Intervento:	Livello progettazione:	Elaborato:
REVISIONE DELLA SITUAZIONE VIARIA DEL NODO DI VERONA SUD E COLLEGAMENTO CON LA TANGENZIALE SUD DI VERONA	PROGETTO DEFINITIVO Conferenza dei Servizi	Nota integrativa per Genio Civile VRS1-RP-CD-0001 Nota integrativa idraulica.docx

L'integrazione fa riferimento al parere della Regione Veneto – Area Tutela e Sicurezza del Territorio – Uffici territoriali per il dissesto idrogeologico – U.O. Genio Civile Verona, protocollo N° 0042078 Class. H.420.03.1 pervenuto al Ministero delle Infrastrutture e dei trasporti in data 25/01/2024, ed in particolare ai seguenti capoversi:

Figura 1: Rappresentazione dei bacini

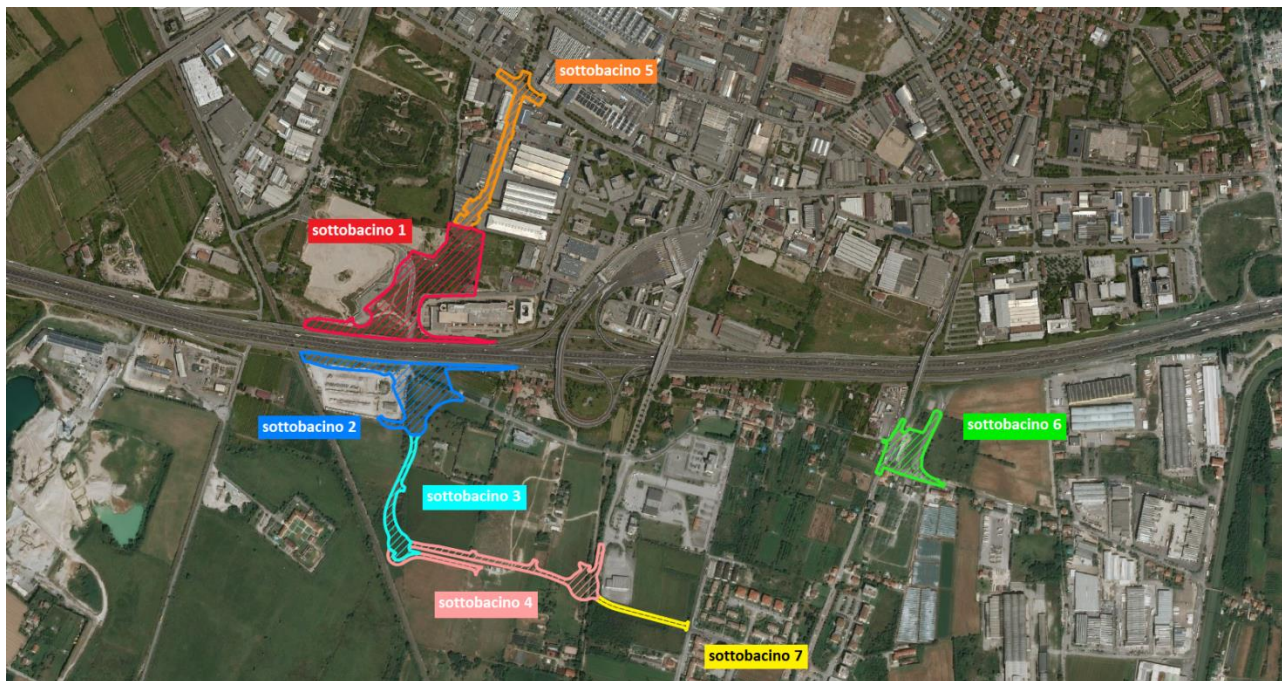
1. *"In considerazione della notevole estensione delle aree d'intervento, lo studio appare carente in merito all'analisi delle caratteristiche geologiche ed in particolare non risulta approfondito a sufficienza l'aspetto della permeabilità dell'area e della percentuale di frazione limosa del terreno. Il progettista prevede la realizzazione di sistemi di infiltrazione facilitata, sulla base di dati di letteratura e bibliografici. I parametri geotecnici/geologici assunti alla base del dimensionamento, invece, secondo quanto previsto dall'allegato A alla DGR 2948/2009, devono essere desunti da prove sperimentali."*

2. *"L'adozione di sistemi di infiltrazione facilitata è di regola possibile in caso di piccole superfici impermeabilizzate. Le opere in questione consistenti in adeguamento della piattaforma stradale determinano un importante incremento di superficie impermeabilizzata e pertanto non possono rientrare nella dizione di "piccole superfici". In tali ipotesi, mancando i presupposti per l'adozione di sistemi di filtrazione facilitata, le misure compensative per garantire l'invarianza idraulica degli interventi previsti, dovranno essere individuate esclusivamente in volumi di invaso per la laminazione del 100% degli aumenti di portata calcolati con TR50".*

La progettazione delle opere di laminazione prevede una prima suddivisione delle aree oggetto di intervento in bacini idrografici definiti in funzione dei differenti recapiti individuati dal progetto, delle opere di laminazione e dispersione. L'intera area oggetto di intervento viene suddivisa in 7 bacini idrografici idraulicamente indipendenti. In particolare si tratta di:

Fatta eccezione per i bacini 5 e 6, i restanti bacini ove ricadranno gli interventi di progetto si possono considerare, allo stato di fatto, come terreni agricoli o prati, quindi con un basso coefficiente di deflusso. Le aree pavimentate di progetto saranno trasformate in aree impermeabilizzate caratterizzate dal coefficiente di deflusso 0,9, mentre alle scarpate viene attribuito il coefficiente 0.2 e alle superfici d'acqua il coefficiente 1. Di seguito si riporta una tabella riepilogativa dell'intero intervento, dove sono calcolate le aree oggetto di trasformazioni utilizzate nel dimensionamento degli invasi:

Essendo i bacini idraulicamente indipendenti, si precisa che per le aree 5 e 6 ci si limiterà a connettere le nuove opere alla esistente rete fognaria. Nel bacino 5 infatti l'impermeabilizzazione non supera i 200 m², mentre nel bacino 6, viene decrementato l'indice di impermeabilizzazione rispetto allo stato di fatto nell'area di intervento.

Al fine di garantire l'invarianza idraulica si rende necessaria, per ogni bacino idraulicamente indipendente, la predisposizione di volumi di invaso adeguati mediante la realizzazione di bacini di laminazione svuotati attraverso pozzi disperdenti. A favore di sicurezza sono trascurati i volumi nelle condotte della rete e nei fossi di piede scarpata, adeguati a convogliare anche le baulature del verde circostante.
